Rapport 344

Projet de réfection de la digue de la centrale des Cèdres dans la MRC de Vaudreuil-Soulanges

Rapport d'enquête et d'audience publique

Juin 2018

Figure 3 Les travaux projetés le long de la digue de la centrale des Cèdres

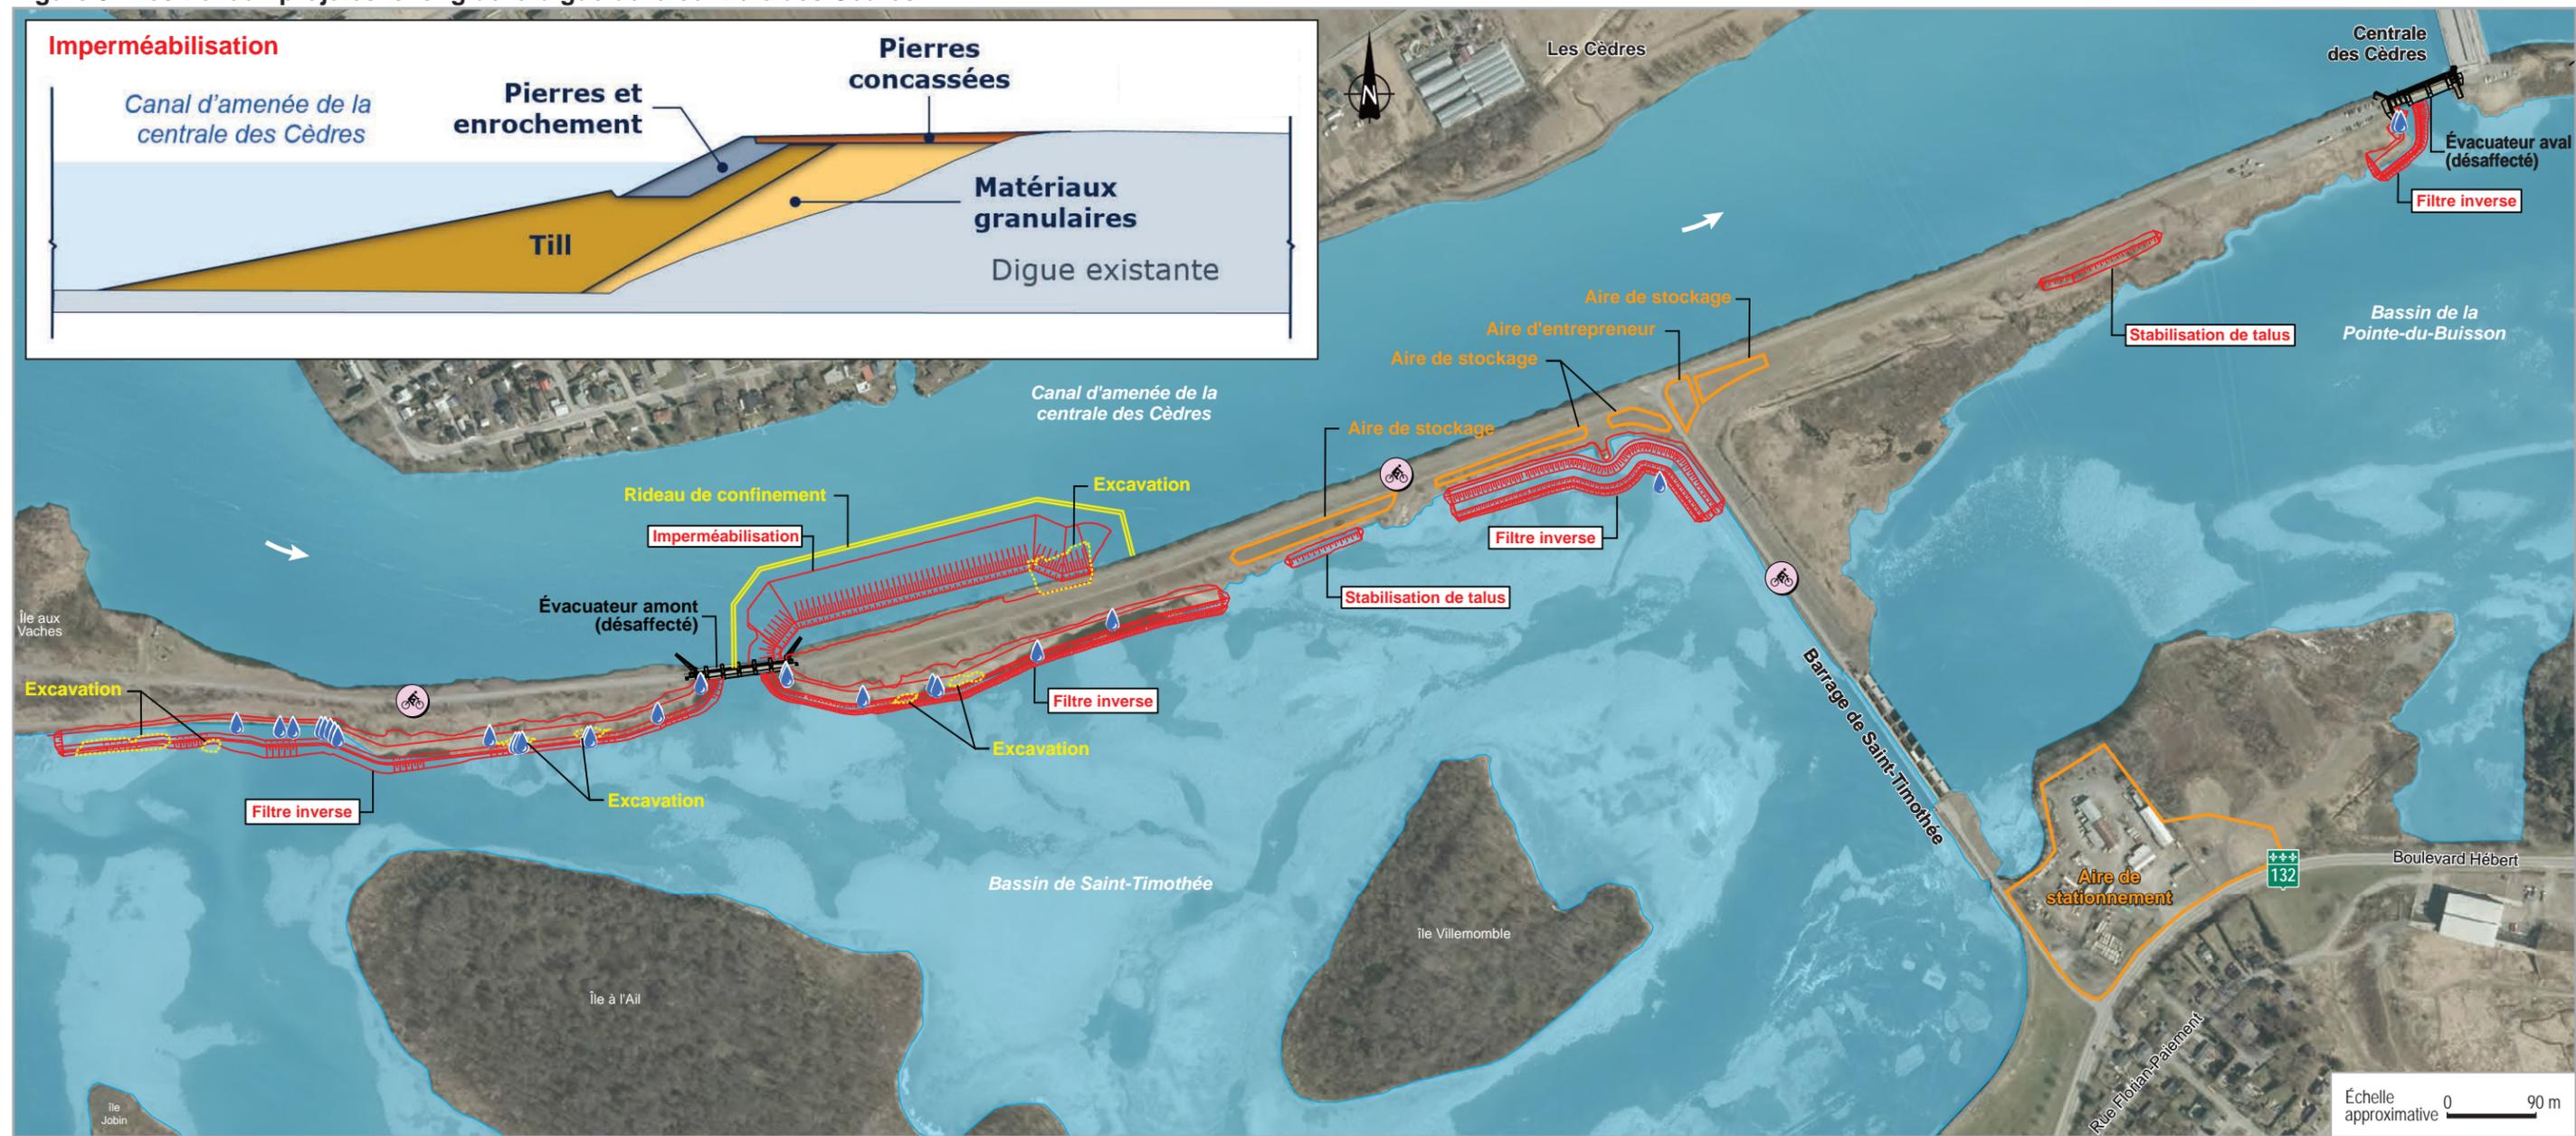
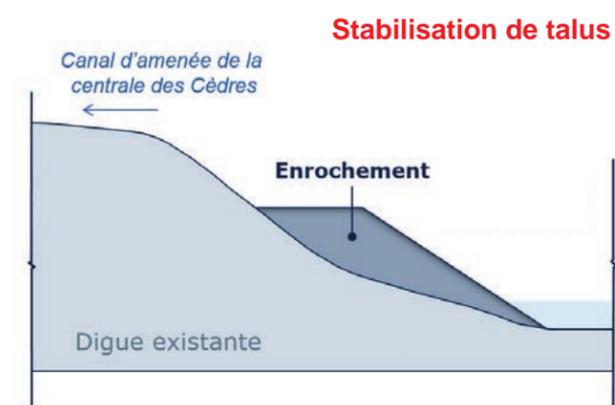
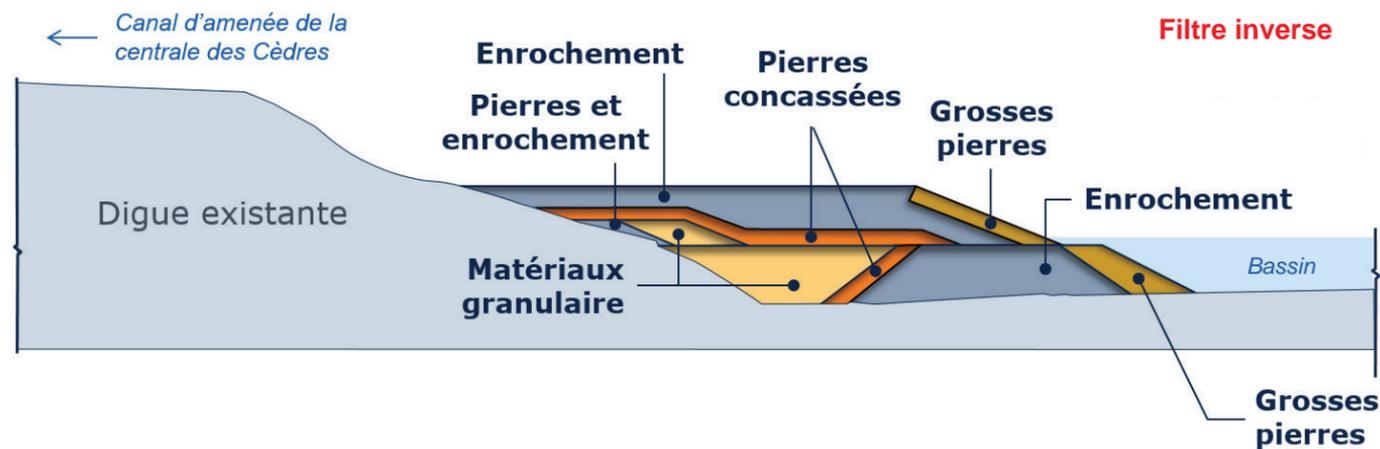
La dégradation de l'étanchéité du manteau d'argile du tronçon aval à proximité de l'évacuateur a créé, dans la digue, des fenêtres à travers lesquelles des écoulements préférentiels importants se concentrent (figure 3). Ces infiltrations entraînent une érosion interne à la structure de la digue qui provoque des affaissements et peut menacer son intégrité et sa stabilité (M. Éric Péloquin, DT3, p. 10 et 11).

Les travaux d'imperméabilisation ciblent spécifiquement un tronçon de la digue de 325 m de longueur situé immédiatement à l'est de l'évacuateur amont où l'étanchéité du manteau argileux a été altérée (figure 2).

À ces endroits, Hydro-Québec construirait des butées en enrochement pour garantir la sécurité du talus (figure 3) (DQ3.1, p. 3). Il est question d'intervenir d'abord du côté du bassin de la Pointe-du-Buisson, vers septembre et octobre, puis du côté du bassin de Saint-Timothée durant l'hiver suivant (tableau 1).

- ◆ *La commission d'enquête note que dans la zone des travaux, Hydro-Québec compte éliminer toute végétation et empêcher toute recolonisation végétale durant les premières années suivant la réfection de la digue de la centrale des Cèdres. Hydro-Québec prévoit qu'après une période de stabilisation, elle pourrait tolérer une colonisation naturelle de la digue par des plantes herbacées tout en continuant à éliminer systématiquement la repousse d'arbres.*

- ◆ **Avis** – *La commission d'enquête partage l'avis d'Hydro-Québec selon lequel, pour des motifs de visibilité, d'accessibilité et de stabilité de la digue de la centrale des Cèdres, il n'est pas souhaitable d'introduire des arbres ou de laisser des arbres s'implanter aux endroits où la digue aurait fait l'objet d'une réfection.*

- ◆ **Avis** – *La commission d'enquête est d'avis que, pour protéger les matériaux des aires de réfection de la digue de la centrale des Cèdres contre l'érosion de surface et pour prévenir une colonisation par des espèces exotiques envahissantes, le promoteur devrait, dès la fin des travaux, y planter une couverture herbacée robuste qui serait ensuite entretenue et maintenue à faible hauteur. Elle estime qu'un tel couvert, tout en permettant l'accès à la digue et son inspection, serait avantageux également sur les plans écologique, paysager et récréotouristique.*
